VIGTIG PRODUKTINFORMATION/MEDDELELSE OM PRODUKTET

- Vedrørende:** ExacTrac Dynamic patientpositioneringssystem til strålebehandling; Ved behandlinger med høj dosis kan potentielle patientbevægelser blive vist til brugeren med forsinkelse
- Produktreference:** ExacTrac Dynamic version 1.0.0, 1.0.1, 1.0.2
- Dato for meddelelsen:** 29. april 2021 (opdatering af meddelelse af 8. september 2020)
- Meddelelse udsendt af:** Andrea Miller, ansvarlig for indberetning af utilsigtede hændelser
- Brainlab-identifikator:** CAPA-20200907-002369
- Handlingstype:** Råd vedrørende brug af enheden; modifikation af enheden

Figur 1. Siden Patient Monitoring: Røde felter angiver grafer, der potentielt opdateres med forsinkelse. Den viste status svarer muligvis ikke til den faktiske situation

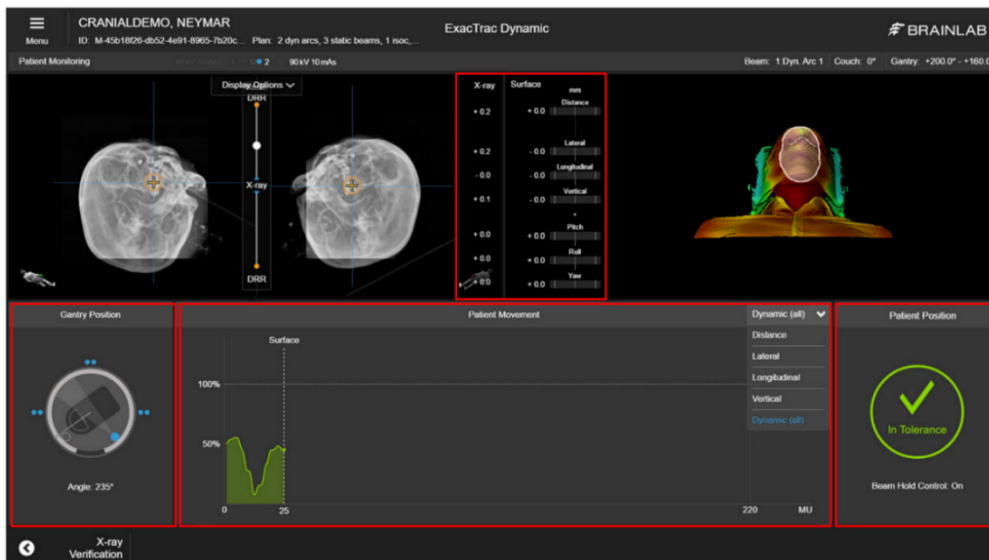
Brainlab har konstateret, at opdateringen af de viste oplysninger i flere grafer kan blive forsinket ved behandlinger med høj dosis. Dog er selve oplysningerne korrekte. Se figur 1: De røde felter angiver de grafer, der kan vise statusændringer med forsinkelse.

På grund af et problem med administrationen af hukommelsen i ExacTrac Dynamic kan der opstå en utilsigtet akkumulering af hukommelse (hukommelseslækage), hvis grafen Patient Movement, som plottes, indeholder mange datapunkter. Det stigende forbrug af hukommelse kan akkumuleres på tværs af stråler, og endda på tværs af patientbehandlinger. Denne hukommelseslækage forringer ydeevnen af ExacTrac Dynamic og forringer derfor også softwarens evne til at plote grafen Patient Movement i realtid. Som følge heraf viser grafen patientens position med en stigende forsinkelse, der kan vare på op til flere minutter. Dette fører endvidere til, at andre elementer i brugergrænsefladen opdateres med samme forsinkelse (se Figur 1 for hvilke elementer, der er berørt) og forsinkede reaktioner på brugerens interaktioner med knapper. I ekstreme tilfælde kan dette endda føre til, at ExacTrac Dynamic-softwaren slet ikke reagerer.

Om problemet opstår, og i hvilket omfang, afhænger af, om det samlede antal leverede monitorenheder (MU) overskrider den kritiske grænseværdi på 2.500 MU pr. stråle/bue, der er blevet akkumuleret siden softwaren ExacTrac Dynamic sidst blev startet.

- 1) Under planlægning af behandlingen er det nødvendigt at sikre, at den planlagte dosis pr. stråle/bue **altid er under 2.500 MU** ved brug af versionerne 1.0.1/1.0.2 af ExacTrac Dynamic. Dette kan du opnå ved at opdele stråler/buer, hvis påkrævet. (Bemærk, at værdierne ved brug af Elekta lineære acceleratore blev sat for højt i meddelelsen af 8. september 2020, hvor værdien blev angivet til 3.650 MU.)
- 2) Sørg for, at Beam Hold Control-funktionen altid er aktiveret. Hvis systemet holder strålen, så undlad at vælge "Ignore", men tjek patientens position.
- 3) Genstart ExacTrac Dynamic-softwaren mindst en gang om dagen, f.eks. når dagens behandlinger er afsluttede. Dette vil rydde potentielt akkumuleret hukommelse.

1. Eksisterende, potentielt berørte kunder modtager denne produktoplysningsmeddelelse.
2. Alle berørte kunder vil modtage en revision af softwaren til ExacTrac Dynamic fra Brainlab, hvor problemet er blevet afhjulpet. Brainlab vil aktivt kontakte dig for at planlægge opdateringen med start fra juni 2021.
